DODATOK č. 3
k Zmluve o dielo č. ZoDL 03/2019

1. Objednávateľ a Zhotoviteľ uzatvorili dňa 4.11.2019 Zmluvu o dielo, ktorej predmetom bolo zhotovenie diela „Rekonštrukcia komunikácií a výstavba chodníkov Zámocká ulica 2. etapa, Modrý Kameň“.

TECHNICKÁ SPRÁVA DOPLNOK č. 1

Časť: **Rekonštrukcia komunikácií a výstavba chodníkov
Zámocká ulica 2. etapa, Modrý Kameň – doplnok č. 1**

ZMENA č.1 – ZACHOVANIE SCHODOV

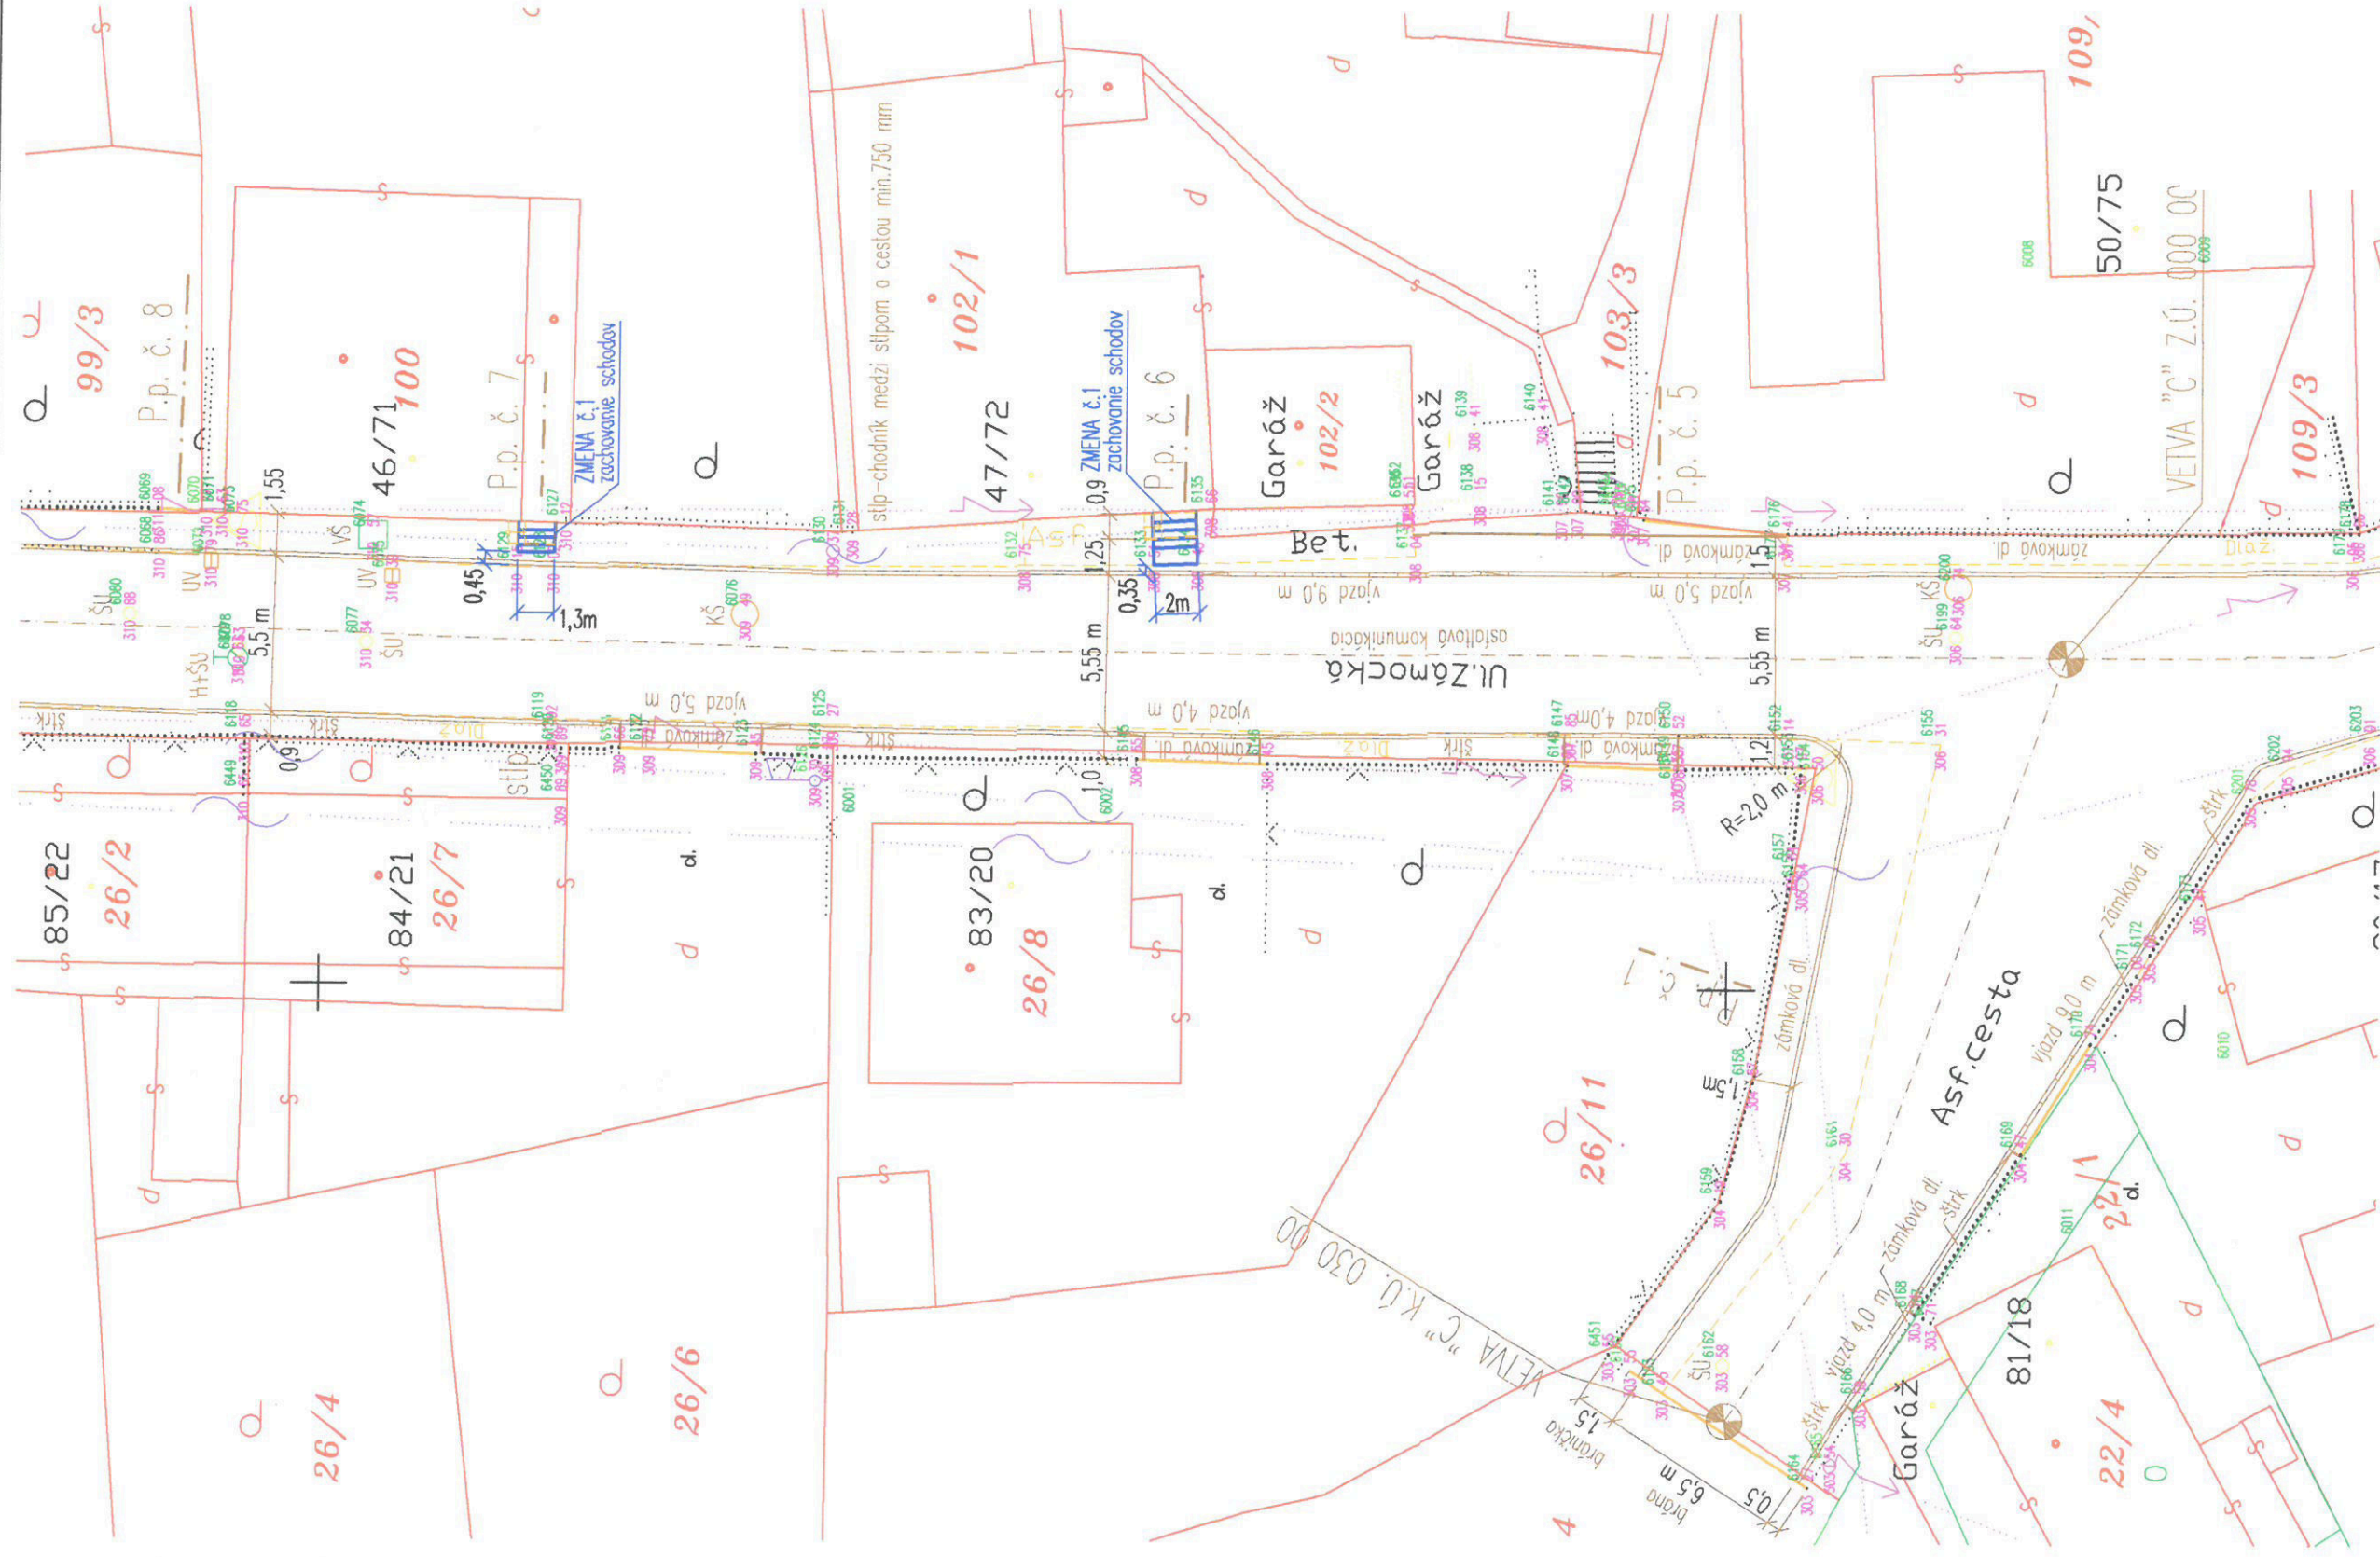
Vstup do rodinných domov č. 46/71 a 47/72 na Zámockej ulici je zabezpečený vonkajšími schodmi, ktoré sú umiestnené kolmo na fasádu rodinného domu, a to v uličnom priestore.

Tieto betónové schody boli v projektovej dokumentácii navrhnuté na vybúranie, pričom bolo navrhnuté riešenie, že nové schody budú umiestnené pozdĺž fasády (nové schody neboli zahrnuté do rozpočtu tejto stavby, a finančné malo byť s vlastníkami nehnuteľnosti dohodnuté samostatne), čím by ostal popri schodoch jeden pás pre prechod chodcov, čiže 750 mm. Nakoľko sa vlastníci nehnuteľností s týmto návrhom riešenia nestotožnili, pôvodné schody ostávajú zachované.

Popri oboch schodoch bude osadený cestný obrubník podľa návrhu v projektovej dokumentácii. Popri schodoch rodinného domu 46/71 ostane medzi schodami a komunikáciou šírka 450 mm, čiže popri schodoch bude chodník v dĺžke 1,3 m prerušený. Popri schodoch rodinného domu 47/72 ostane medzi schodami a komunikáciou šírka 350 mm, čiže popri schodoch bude v dĺžke 2,0 m chodník prerušený.

S ohľadom na nízku intenzitu premávky na Zámockej ulici ako koncovej miestnej komunikácie tieto dva krátke úseky prerušenia chodníka nepredstavujú pre chodcov ako účastníkov cestnej premávky nebezpečenstvo.
